Amélioration de la sécurité sur la route 185 Cabano et Saint-Louis-du-Ha! Ha! MRC de Témiscouata

Enquête et médiation (du 7 septembre au 7 novembre 2004)

Réponse aux demandes des requérants

**Gestion Jolino inc.,
Gaz Bar F. Bossé et
Salon du débosselage enr.
et
M. Claude et M^{me} Lynda St-Pierre
(Dunkin' Donuts, Motel Cabano, Shell et dépanneur Super-Soir)**

Figure 2 – Bretelles d'entrée et de sortie (type partiel modifié) sur la voie en direction sud au chemin de la Petite-Rivière

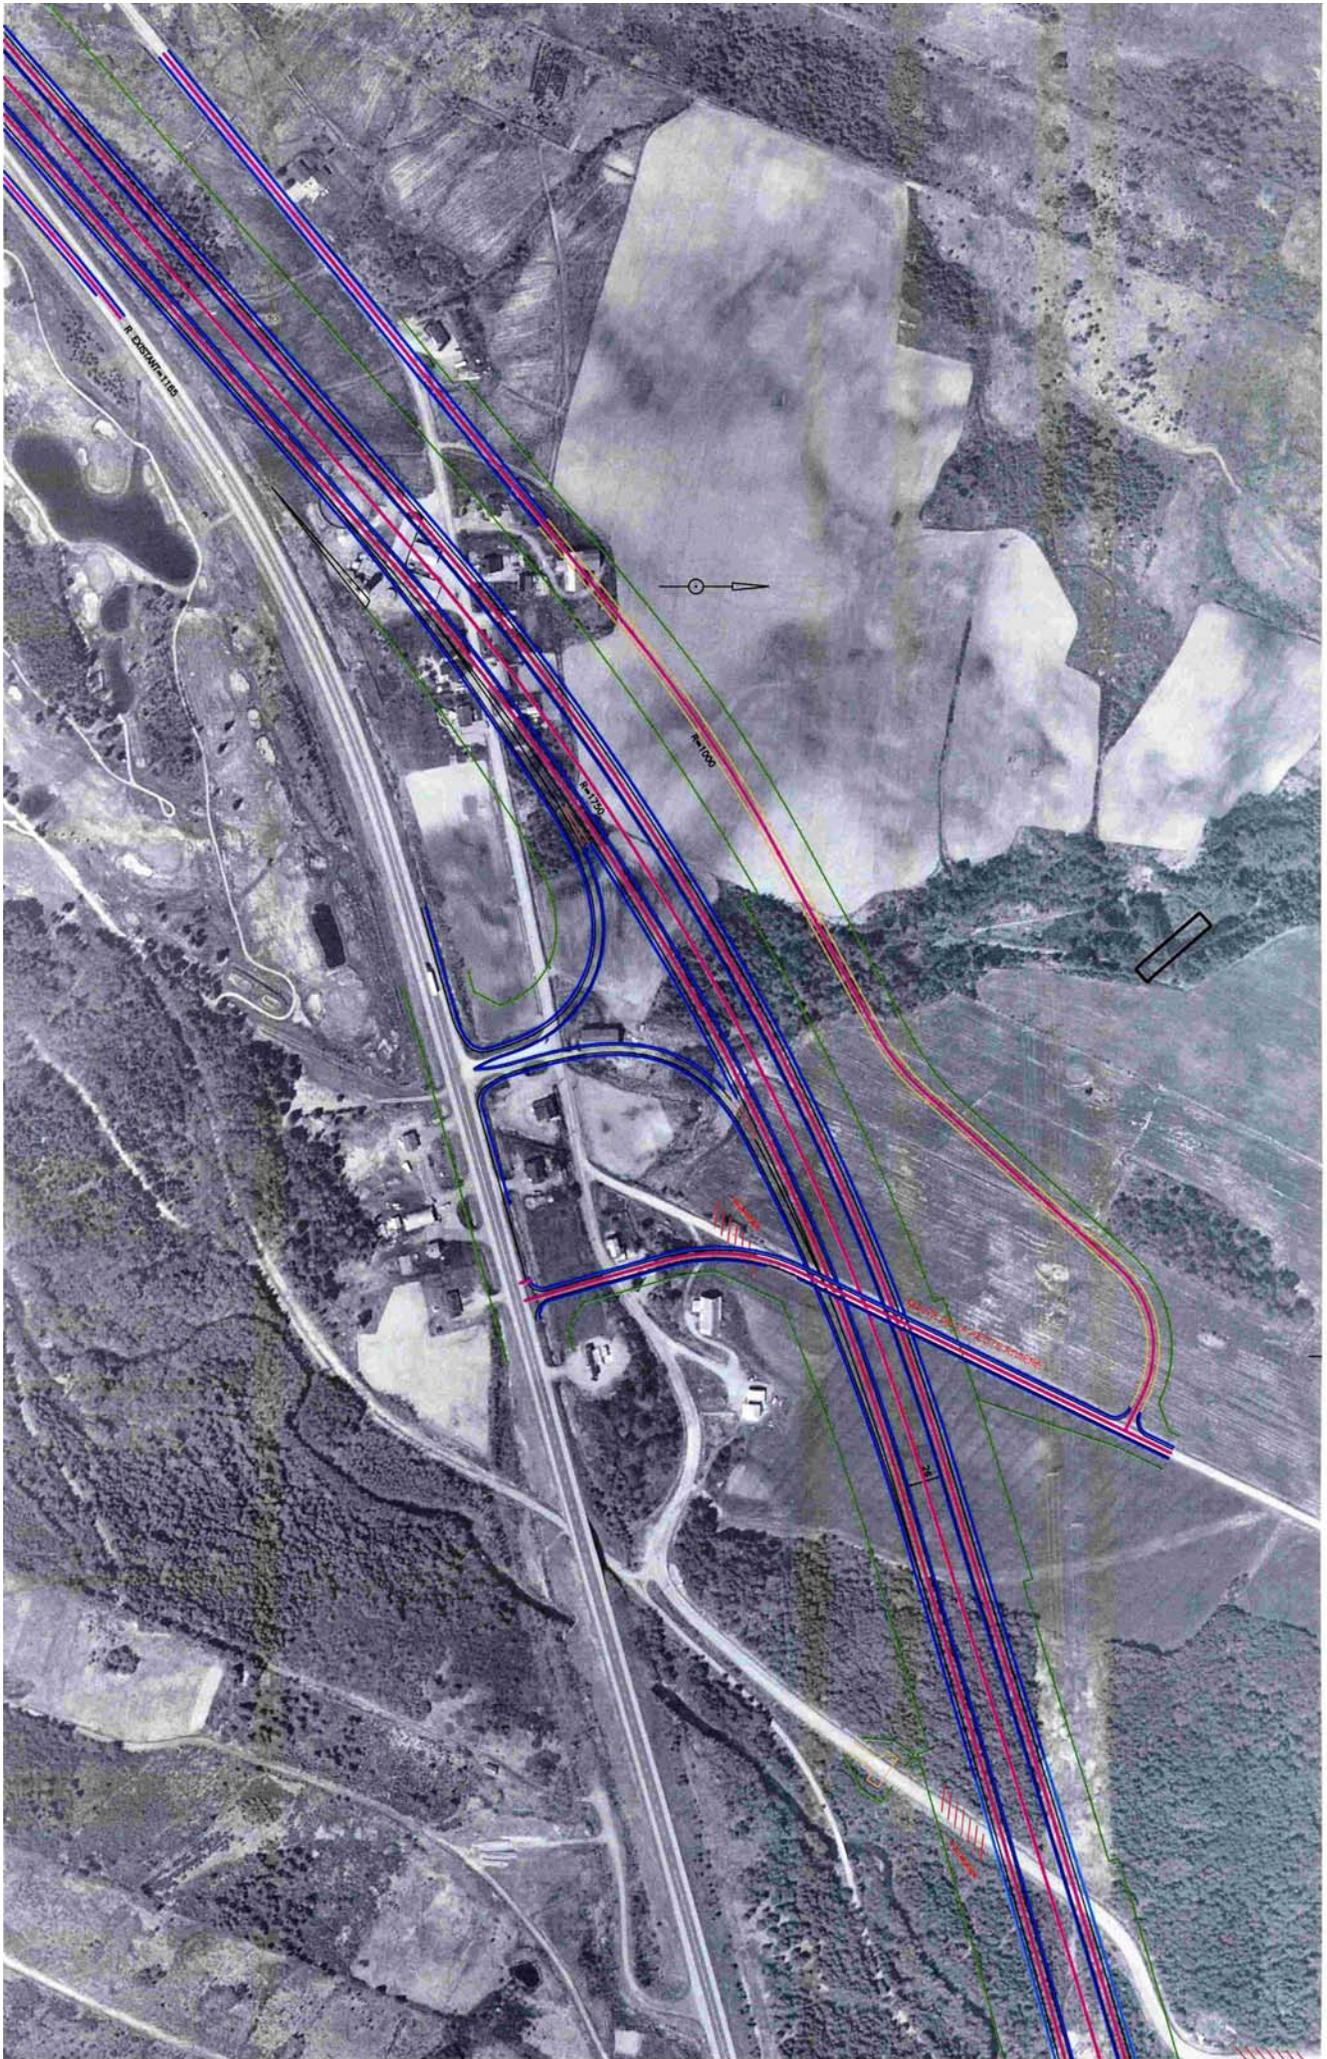
Cette solution est inacceptable à cause des impacts sur le milieu bâti et sur le milieu agricole. En effet, cette variante nécessite l'expropriation de quatre résidences. Elle demande l'acquisition d'environ 41 000 mètres carrés de terrain, dont 2,9 hectares en milieu agricole, ainsi que la reconstruction de 295 mètres supplémentaires de chemin de desserte et de 26 mètres supplémentaires de longueur de structure. Un remblai important serait requis du côté ouest de l'autoroute pour relier le chemin de la Petite-Rivière à la route 185. Cette option entraînerait une perte d'habitat qui équivaut à 480 mètres carrés de boisé. Cette variante est estimée à 2,5 M\$ (excluant les acquisitions).

La construction d'une bretelle de sortie seule en direction sud, est également inacceptable, puisque l'automobiliste qui emprunterait cette sortie s'attendra à pouvoir entrer de nouveau sur l'autoroute à proximité de celle-ci. Dans cette situation, pour retourner sur l'autoroute, l'automobiliste devrait utiliser le chemin de desserte en direction sud sur 3,6 kilomètres (échangeur de la rue du Domaine) ou en direction nord sur 3,9 kilomètres (échangeur de la rue Raymond). Cette dernière solution, sortie direction sud seulement, coûterait environ 2,0 M\$ (excluant les acquisitions).

Cet échangeur partiel nécessite le déplacement du viaduc du chemin de la Petite-Rivière vers le sud, afin de permettre la construction des bretelles sans acquérir du terrain au club de golf. Les tableaux III et IV présentent les caractéristiques du projet tel que présenté à la figure 2.

Échangeur partiel en direction sud dans le secteur du chemin de la Petite-Rivière et déplacement du viaduc vers le sud	
Sujet	Caractéristiques
Aspects techniques	
Géométrie	
Type d'échangeur	Trèfle partiel modifié (2 bretelles).
Structure	Remplacement du viaduc du chemin de la Petite-Rivière (pont de 59 m) par un nouveau avec des dimensions de 10 x 85 m (26 m supplémentaires de longueur de structure).
Longueur des bretelles	Sortie direction sud : 460 m. Entrée direction sud : 515 m.
Chemin de desserte	Ajout de 295 m de chemin de desserte et de 26 m de structure.
Superficie à acquérir	41 000 m ² .
Remblai, déblai	Remblai important du côté ouest de l'autoroute pour relier le chemin de la Petite-Rivière à la route 185.
Sécurité	
Distance d'entrecroisement entre les bretelles d'échangeurs successifs	Distance supérieure aux 600 m souhaitables. Aucun conflit.
Cohérence des aménagements	Oui.
Piétons et cyclistes	Aucun impact additionnel.

Circulation	
Fluidité	Conserve une bonne fluidité sur la route 185 et sur l'autoroute.
Accès aux secteurs urbanisés	Accès partiel puisque limité à la direction sud.

Échangeur partiel en direction sud dans le secteur du chemin de la Petite-Rivière et déplacement du viaduc vers le sud	
Sujet	Caractéristiques
Aspects environnementaux	
Milieu humain	
Expropriation ou déplacement de résidences, commerces	7 résidences et 1 commerce. À noter que les normes de construction demandent une servitude de non-accès à l'arrivée des bretelles sur la dessert. Toutefois, compte tenu de la situation et pour réduire les impacts sur le milieu bâti, il pourrait être envisagé de conserver certains immeubles. De cette manière, 4 résidences seraient touchées.
Sonore	Aucun impact additionnel.
Piste récréative	Aucun impact additionnel.
Chemin du Portage (1783)	Aucun impact additionnel.
Caractéristiques visuelles du paysage	Nouvelle structure du chemin de la Petite-Rivière nécessitant davantage de remblai d'approche que la structure présentée dans l'étude d'impact. Harmonisation moins forte avec le paysage. Perception des nivellements par les résidents localisés entre l'autoroute et la route 185 au sud du chemin de la Petite-Rivière.

Habitat et faune	
Type de milieu	Milieu essentiellement agricole.
Habitat du poisson	Aucun impact additionnel.
Avifaune	Aucun impact additionnel.
Petite et grande faune	Aucun impact additionnel.
Superficie de terre humide	Nulle.
Superficie agricole	2,9 ha.
Superficie à déboiser	480 m ² .
Aspects financiers	
Coût de la variante	2,5 M \$ (excluant les acquisitions).
